1.1 CONCEPTO TÉCNICO No. CT:	CT-7344
1.2 ÁREA:	Análisis y Mitigación de Riesgos
1.3 COORDINACIÓN:	Estudios y Conceptos Técnicos
1.4 REFERENCIA CRUZADA RADICADO FOPAE:	2013ER23632
1.5 RESPUESTA OFICIAL No.	RO-69151

2.1 SOLICITANTE:	CURADURÍA URBANA No. 2
2.2 PROYECTO:	"Vivienda Unifamiliar La Belleza III"
2.3 LOCALIDAD:	4. San Cristóbal
2.4 UPZ:	51 – Los Libertadores
2.5 BARRIO O SECTOR CATASTRAL:	La Belleza
2.6 DIRECCIÓN:	Transversal 11A Este 66 34 Sur (*)
2.7 CHIP:	AAA0182LOJH
2.8 MANZANA CATASTRAL:	42
2.9 PREDIO CATASTRAL:	45
2.10 ÁREA (Ha):	0.00928 (**)
2.11 FECHA DE VISITA:	Febrero 27 de 2014

Fotografía No. 1. Predio en donde se desarrollará el proyecto ubicado en la Transversal 11A Este 66 34 Sur de la Localidad de San Cristóbal.

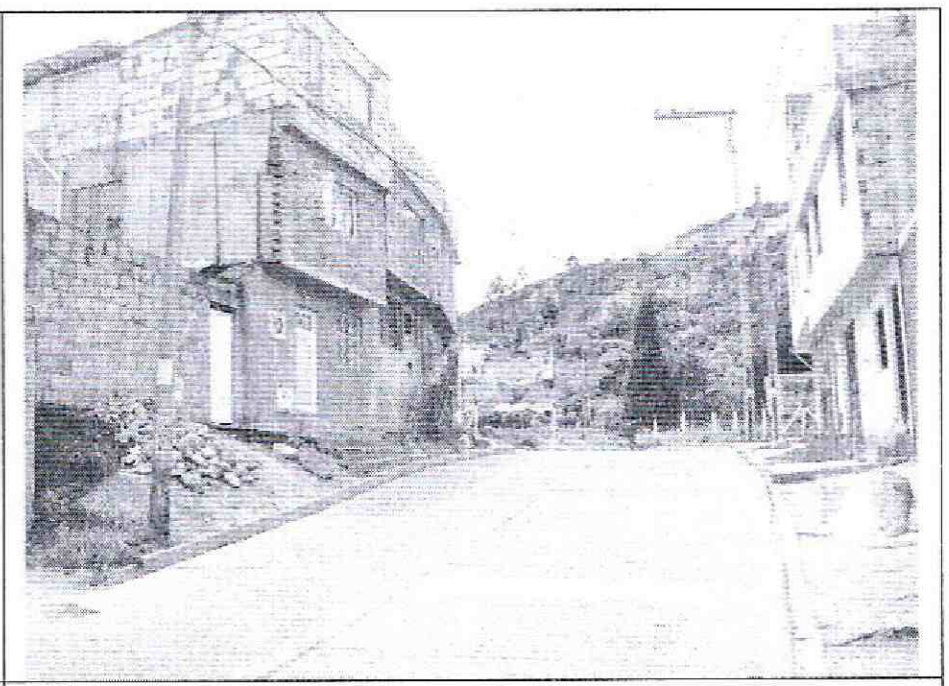
En el momento de la visita técnica en el predio objeto del presente concepto técnico, se encontró una edificación de un (1) piso al parecer en etapa de construcción, sin evidencias de afectación por procesos de remoción en masa de carácter local en su interior, ni de carácter general en la ladera o zonas aledañas al predio evaluado.

En el momento de la vista técnica adelantada en las edificaciones aledañas no se evidenciaban daños o patologías estructurales asociadas a la presencia de procesos de inestabilidad geotécnica. En el momento de la verificación de campo adelantada en el entorno no se evidenciaron condiciones o elementos que permitan inferir la presencia de procesos de inestabilidad geotécnica activos en el área del proyecto o sus zonas aledañas.
